## Dodatek č. 1

Tímto Dodatkem se mění rozsah prací na díle s názvem „OPRAVA FASÁD A VÝMĚNA OKEN OBJEKTU ZÁKLADNÍ ŠKOLY KARLA ČAPKA, Kodaňská 658/16, Praha 10, Vršovice“, a to následovně:

ZMĚNOVÝ LIST ČÍSLO	01
název	Repase háků žerdí

název stavby:	„OPRAVA FASÁD A VYMĚNA OKEN OBJEKTU ZÁKLADNÍ ŠKOLY KARLA ČAPKA, Kodaňská 658/16, Praha 10, Vršovice“
---------------	--

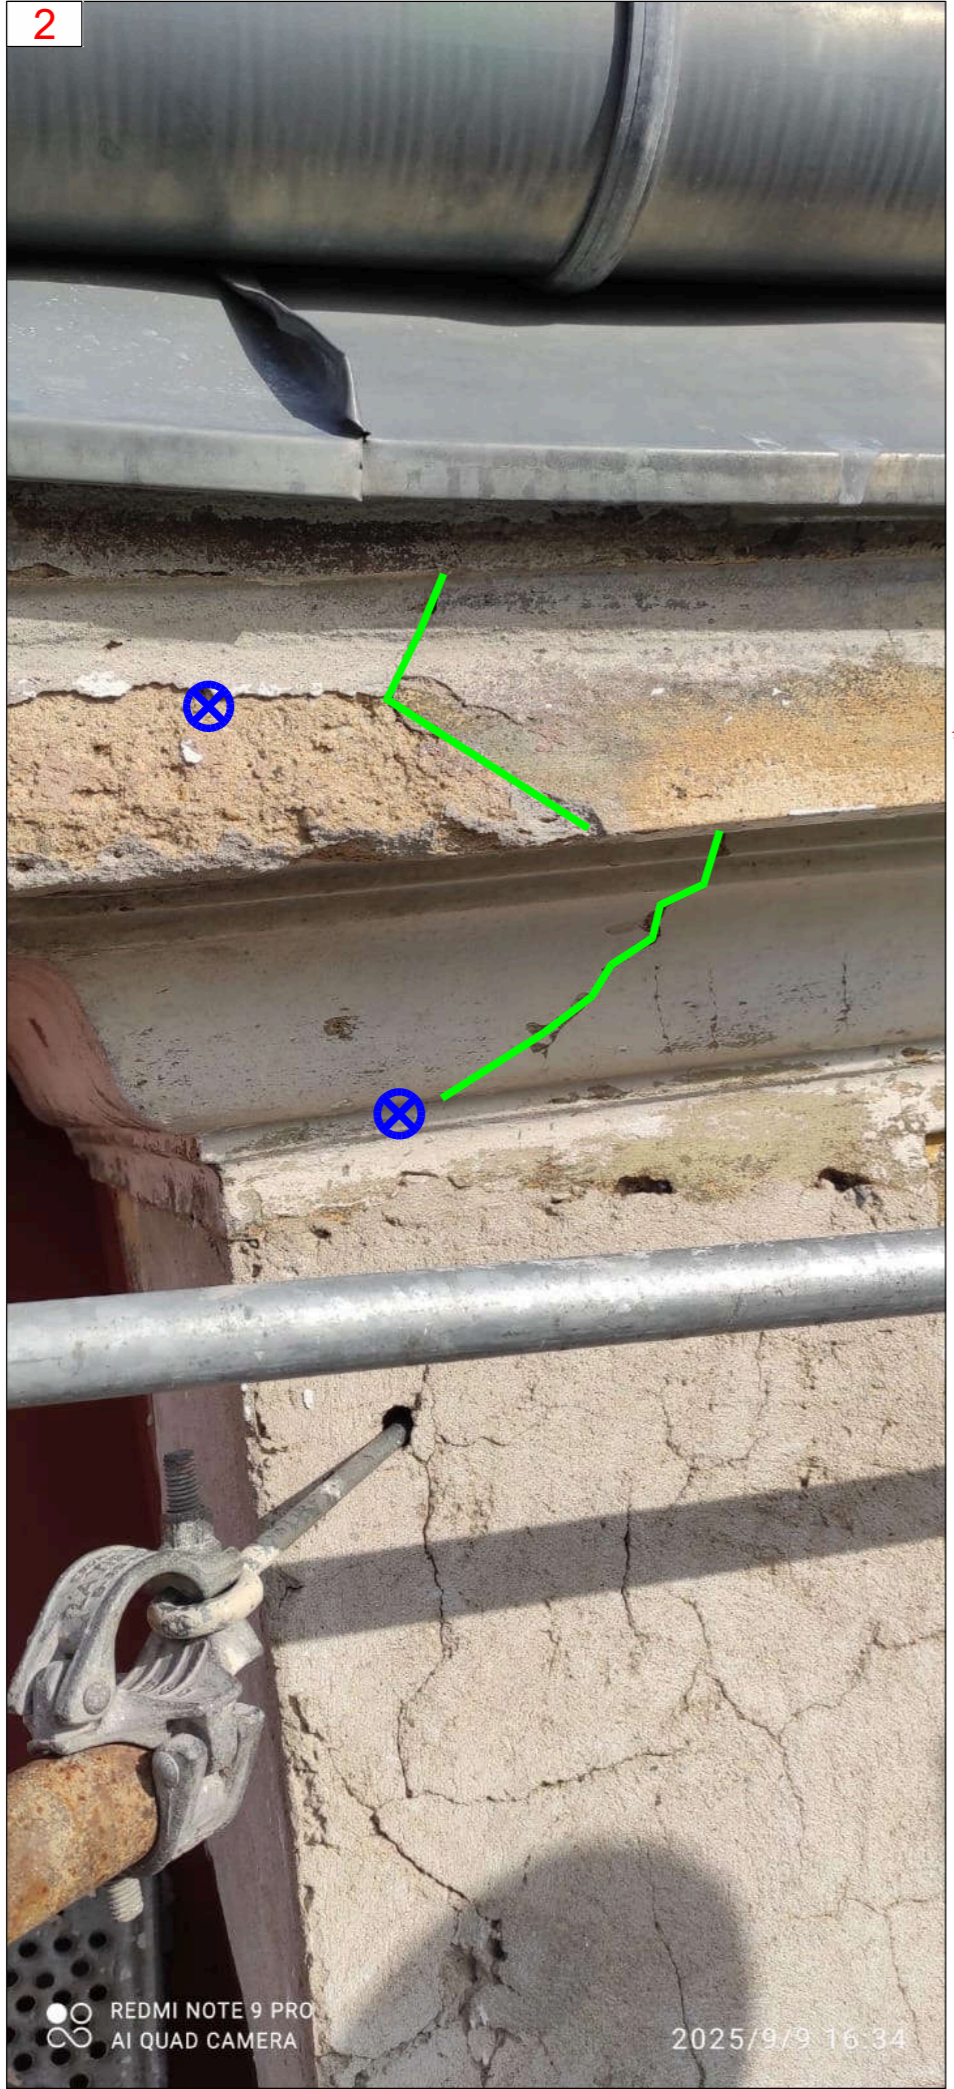
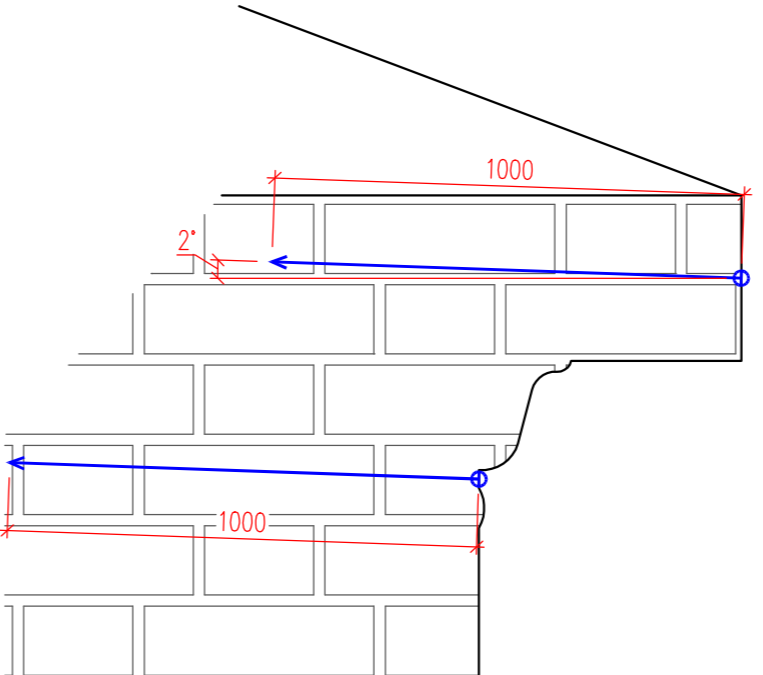
Stavba: Oprava fasády a výměna oken objektu ZŠ Karla Čapka  
 Objekt: Dod1 - Dodatek č.1  
 Soupis: **ZL 14 - Statické zajištění římsy**

- ← ⊕ ⊗ KOTVA STATtie DL. 1000mm APLIKVANÁ DO JÁDROVÉHO VRTU  $\varnothing$  14–20mm
- TRHLINA
